Shearwater Teric ファームウェアリリースノート

バージョン 21 2021/11/01

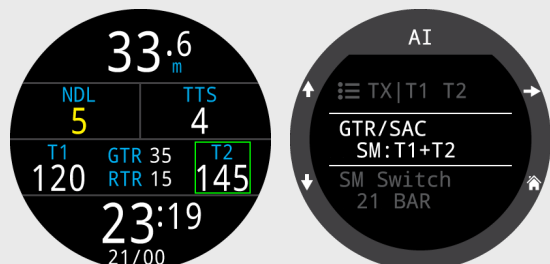
サイドマウントモードを追加しました。

サイドマウントモードの特徴

- ・ タンクの切り換えを促すインジケータが表示されます。
- ・ SAC および GTR は、2 本のタンクのガス総量をもとに算出されます。タンクのサイズは同一でなければなりません。

RTR (予備残圧時間) を表示オプションに追加しました。この数値は、残圧時間の少ない方のタンクのみに基づいて算出された GTR です (つまり、残圧時間の多い方のタンクが空になった場合の GTR のことです)。

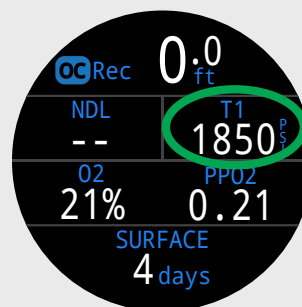
改善

OC Recの標準レイアウトで、TTS（右上）の位置に別の表示を置き換えられるようになりました。
